改善箇所説明図

車室内ドアハンドル

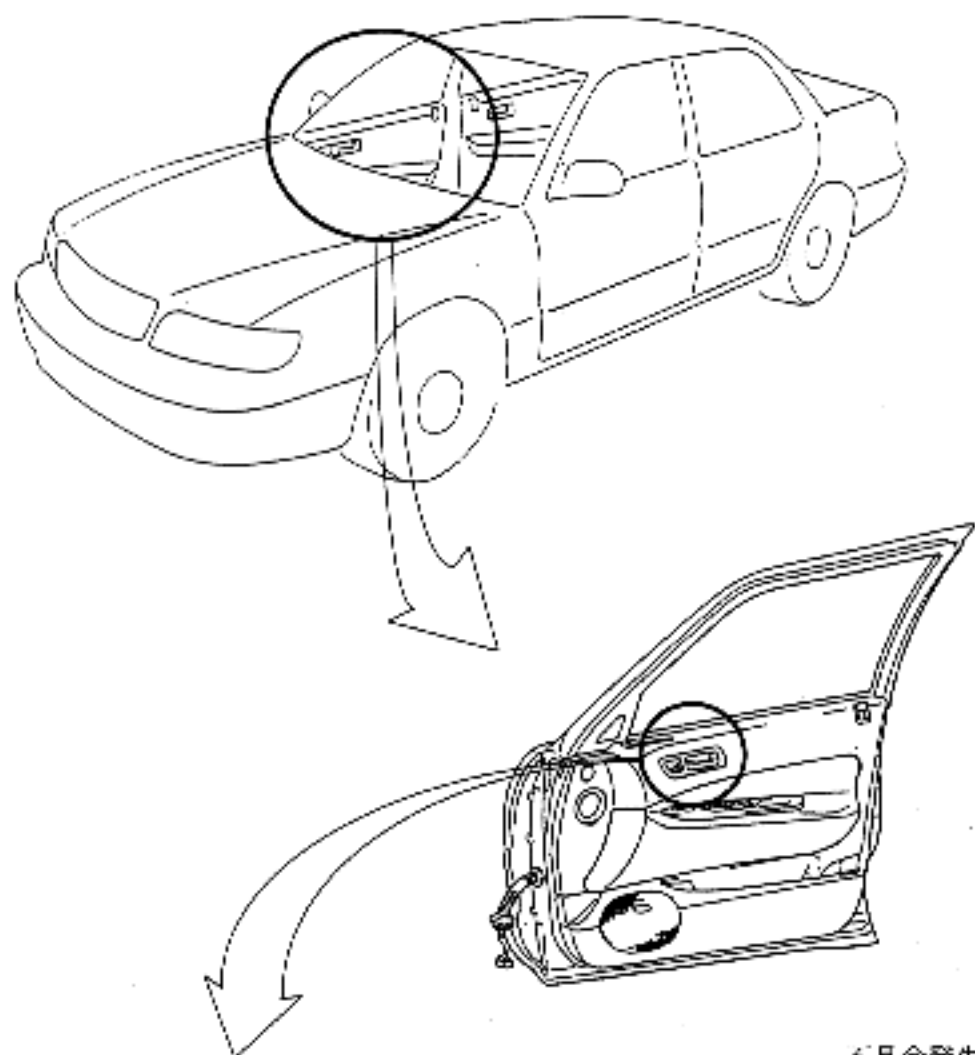
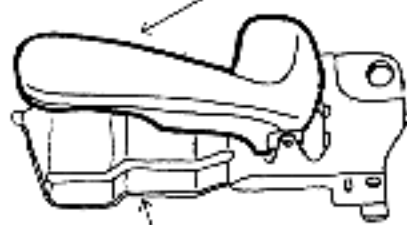
車室内ドアハンドルのメッキ前処理作業が不適切な部品が一部あり、そのままの状態で使用を続けると、当該車室内ドアハンドルのメッキが剥がれ、最悪の場合、ドアハンドル操作で、指を負傷するおそれがある。

全車両、車室内ドアハンドル全数(4個)を良品に交換する。

識別：運転席ドアパネルのドアテックカー取付部下側に黄色ペイント(φ5)塗布する。
